Saksframlegg

Klage på delar av vedtak om rammeløyve for oppføring av forretnings- og bustadbygg - gbnr 188/137 m.fl. Gjervik ytre

Tiltak: Oppføring av nytt bustad- og forretningsbygg i Knarvik sentrum

Utklipp frå søknad om dispensasjon som viser utkraga balkongar for bygg B, raud farge markerar delar av balkongar som er i strid med byggegrensa.

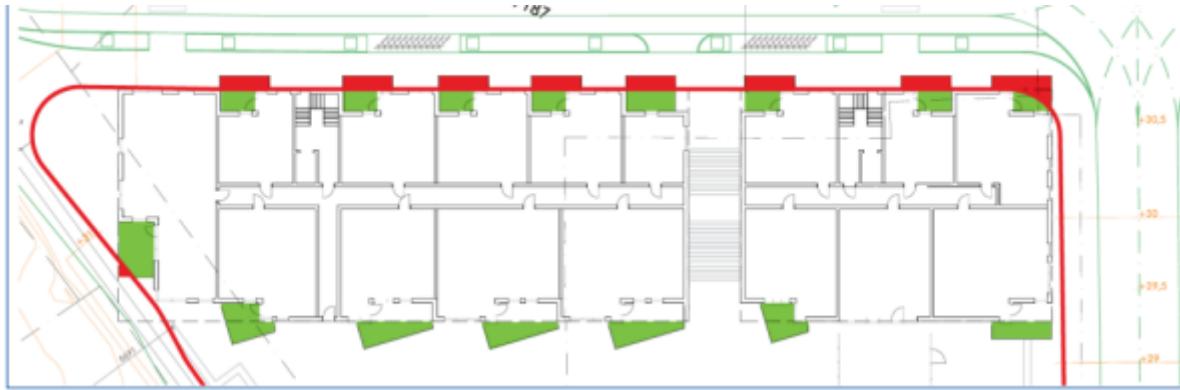
1. Utkragede balkonger mot Kvassnesvegen (B1 og B2)

I tillegg stilles det krav etter tabell 4 i §3.17 om min. 7m² privat uteoppholdsareal pr. boenhet for feltet. For at disse arealene skal holde gode kvaliteter for boligene mot Kvassnesvegen er det viktig at disse får nok sol til tross for at de er nord-nordvestvendt. Ved å kraje balkongene delvis ut fra fasaden og delvis inntrukket oppfylles minimumskravet på 7m² samtidig som at balkongene får kveldssol på de utkragede delene. Dersom arealkravet skal innfriis uten utkragingen, vil dette skape mindre rasjonelle innvendige planløsninger og mer skygge på uteoppholdsareal.

Ved nærmere undersøkelse ser vi at balkongene kan trekkes inn 150mm fra omsøkt utforming og fortsatt oppfylle arealkravet på 7m², og vil kunne omtegnes med en slik inntrekning til igangsetting.

o_SKV9 er ei vidareføring av den sentrale bygata Kvassnesvegen (o_SKV6 og o_SKV7) i områdeplanen for Knarvik. Planen legg opp til at kvalitetskrava for bygata også vert lagt til grunn for utforming av bygningar langs o_SKV9, jf. kvalitetsprogrammet der det er vist til føresegna om at balkongar ut mot SKV7 er trekt inn i fasaden og/eller innglassing er utforma som ein integrert del av fasaden. Det er kommunen si vurdering at o_SKV9 er ein del av den sentrale gatestrukturen i områdeplanen og at prinsippa for utforming av gateløp og bygningar skal vurderast strengt. Å gje dispensasjon frå byggegrensa mot o_SKV9 slik omsøkt for etablering av balkongar vil, etter vår vurderinga, setja omsynet bak byggegrensa vesentleg til side.

Søknaden om dispensasjon for dette forhold er ikkje særskild grunngitt, men det er vår vurdering at det er uheldig å byggja ut over byggegrensa langs o_SF5. Gangpassasjen er allereie smal, og i tillegg vil eit positivt vedtak om dispensasjon medføra at avstand til eksisterande bustadar i Haugvegen vert mindre enn planen fastset.

vurderast saman med søknaden om dispensasjon frå byggehøgd for tiltaket på gbnr 188/137, og at det ikkje kan pårekna å byggja i strid med både byggegrense og høgde fastsett i områdeplanen. Balkong vil elles kunne etablerast i tråd med plan ved å gjennomføra ei mindre endring av tiltaket. Kommunen finn etter ei samla vurdering at omsynet bak byggegrensa mot o_SF5 vert sett vesentleg til side.

Når omsynet bak føresegna som det er søkt om dispensasjon frå vert sett vesentleg til side er ikkje vilkåra for å gje dispensasjon ikkje oppfylt. Det er då heller ikkje grunnlag for å vurdera om fordelane ved tiltaket er større enn ulempene. Søknaden vert avslått.

Teikning som viser omsøkte høgder på bygg B2 og bygg C. Dispensasjon frå høgde på kote +46 for bygg C er ikkje innvilga. Innteikna omriss viser bygg C.

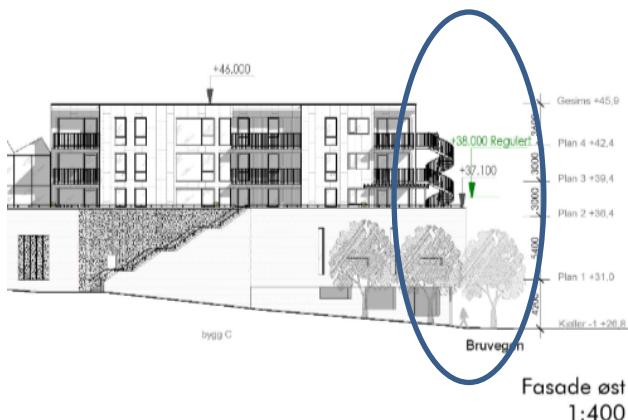
2. Vilkår om nedtrapping av bygg C mot sør

I klagan skriv klagar at føresegna om byggehøgder i føresegna 3.1.4 kun viser til byggehøgd mot 0_SKV9 (nord) og 0_SKV10 (sør) og at byggehøgd mot 0_SKV8 (aust) ikkje er omtala. Dei skriv vidare at dei ikkje kan sjå at det er eit krav om nedtrapping, men at føresegna viser ei differensiering av byggehøgd mellom nord og sør. Klagar meiner at kravet til byggehøgd mot sør er innfridd då omsøkte bygg er trekt 4 meter tilbake frå gesims mot 0_SKV10.

For det omsøkte tiltak er det ingen reell nedtrapping for bygg C, då heile bygget har ei byggehøgd på kote +46. Klagar meiner at kravet er innfridd ved at bygg C ikkje vert ført heilt ut i flukt med fasaden på dei underliggende etasjane som inneheld parkering og forretning, og at dei siste 4 metrane mellom bygg C og fasaden mot 0_SKV10 ligg på kote +37,10. Teikninga under med omriß visar arealet der ein ser overgang mellom bygg C og det klagar viser til som nedtrapping mot Bruvegen (0_SKV10)

Kommunen vurderer at å gje løyve til tiltaket på BS8 slik det no ligg føre vil vera utanfor «forutsigbarhetsperspektivet» som er lagt til grunn i områdeplanen. Dette gjeld særleg byggehøgda mot sør der bygg C vert ført opp med ei byggehøgd på kote + 46 utan ei reell nedtrapping. Det er kommunen si vurdering at avtrappinga mot sør må vera tydlegare, og at avviket i forhold til regulert byggehøgd mot sør er for stort til at kommunen kan gje dispensasjon. Vi viser her til at kommunen gjennom arbeidet med siste revisjon av områdeplanen særskild vurderte føresegna om byggehøgd for å klargjera intensjonen med føresegna.

eksisterande bustadar i Haugvegen. Bygg B ligg nord og aust for bustadane og bygget er nedtrappa mot vest. Tiltaket vil i litra grad påverka sol og lysforhold. Vi er likevel av den oppfatning at avviket i byggehøgd for bygg C mot sør er for stort, og at eit positivt vedtak om dispensasjon i denne saka kan gje ueheldige verknadar for framtidig utvikling av omkringliggjande område som skal byggjast ut i tråd med områdeplanen. Det vert vurdert at å gje dispensasjon for bygg C slik det er søkt om vil setja omsynet bak føresegna om byggehøgd vesentleg til side. Bygg C må utformast med ei reell nedtrapping mot sør.

Dersom det vert gitt dispensasjon for omsøkt byggehøgd for bygg C mot sør vil dette kunne uheldige følgjer for framtidig utbygging av områda aust for BS8 og vil kunne føre til nye krav om auka byggehøgd for andre byggeprosjekt. Føresegna om fastsette byggehøgder i områdeplanen vil på denne måten kunne setjast vesentleg til side og svekka planen sin verdi som styringsverktøy.
